Complément aux deux argumentaires sur une meilleure prise en compte des arbres

(le premier sur la promenade arborée du Sanitas,
le second sur le rétablissement du "quatrième paysage")

Ce dossier complète et parfois corrige les deux dossiers déposés le 16 juillet 2010 par Alain Beyrand sur le registre (tome 1) de l'enquête publique, intitulés "Argumentaire pour que soit rétabli le quatrième paysage" et "Argumentaire pour que le tramway longe la promenade arborée du Sanitas, plutôt qu'il la détruise"

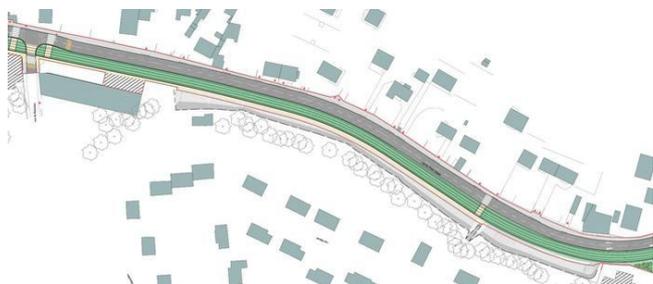
→ Je demande qu'un grand arbre soit implanté à la limite de la dernière maison précédant la station Pilorget côté pair (à hauteur du 70 avenue Maginot).

Afin de préserver quelque peu les riverains situés côté pair de l'avenue de l'agitation propre à toute station de déserte de tramway.
